Zamawiający:
Gmina Biała Piska
Pl. A. Mickiewicza 25
12-230 Biała Piska

Znak sprawy:
Or.ZP.271.14.2022

Odpowiedź na zapytania dotyczące treści SWZ

Dot. postępowanie o udzielenie zamówienia publicznego, którego przedmiotem jest „Zagospodarowanie terenu części działki nr 108/5 w Białej Piskiej na cele rekreacyjno – sportowe poprzez budowę toru rowerowego”

Zdjęcie poglądowe: ogrodzenie panelowe, podmurówki modułowe.

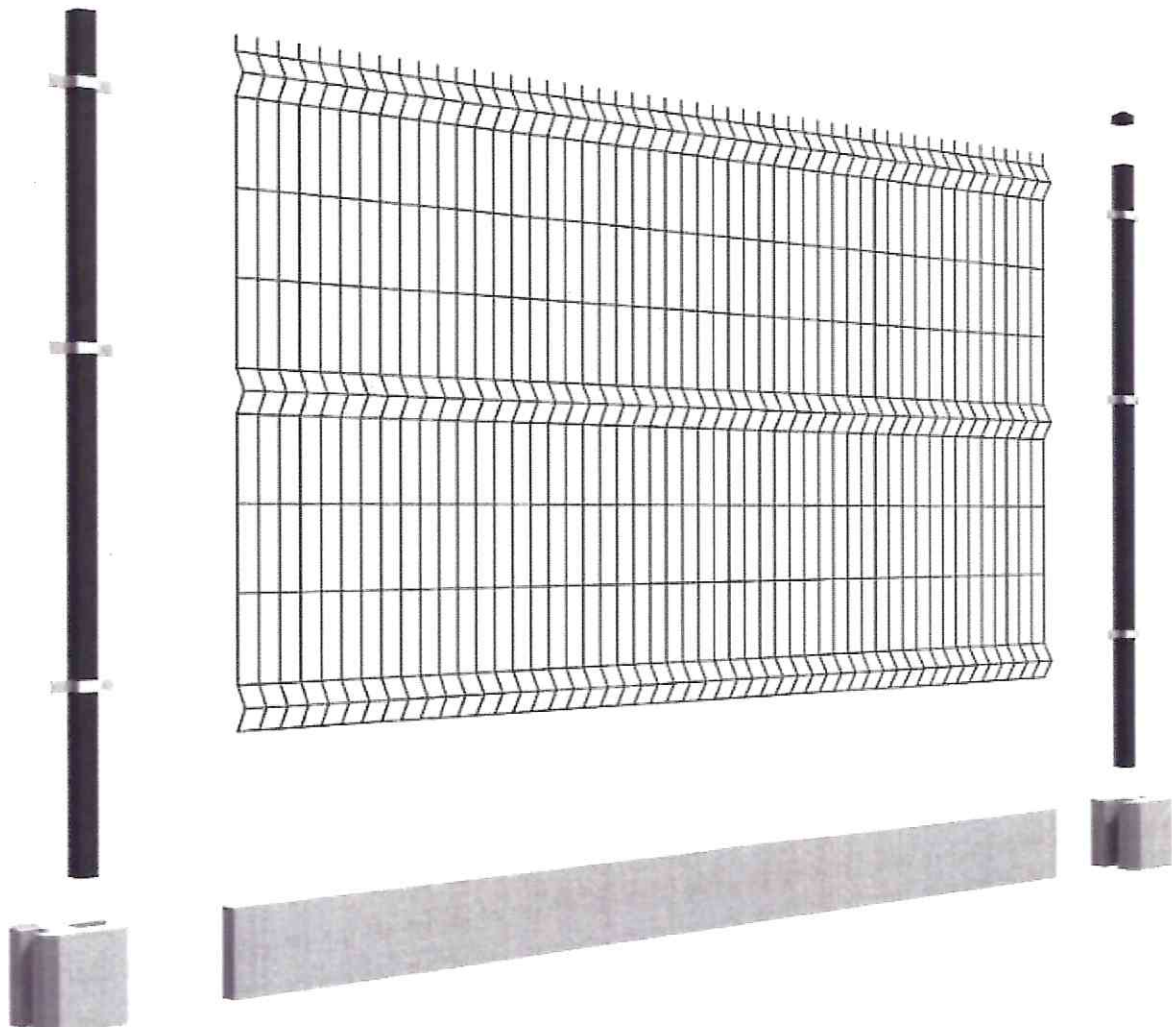
Z PZT oraz z przedmiaru robót wynika, że oczekiwana długość ogrodzenia wynosi 175mb – prosimy o doprecyzowanie wymaganej długości ogrodzenia, ponadto prosimy o doprecyzowanie technologii wykonania ogrodzenia – czy zamawiający oczekuje wykonania ogrodzenia na prefabrykowanych ustojach oraz podmurówkach jak na załączonym zdjęciu czy poprzez zabetonowanie samych słupków i wykonanie podmurówki monolitycznej żelbetowej?

Prosimy także o uzgodnienie tej kwestii z kwestią poruszoną w pytaniu nr 1. Jak nowe ogrodzenie ma być zlokalizowane względem starego (przed, za, na jego miejsce) i jak ma się to odnosić do istniejącej obecnie podmurówki starego ogrodzenia?

Zamawiający dopuszcza oba warianty wykonania ogrodzenia.

Zamawiający informuje, że lokalizacja ogrodzenia winna być zgodna z rysunkiem pn. „Projekt zagospodarowania terenu”.
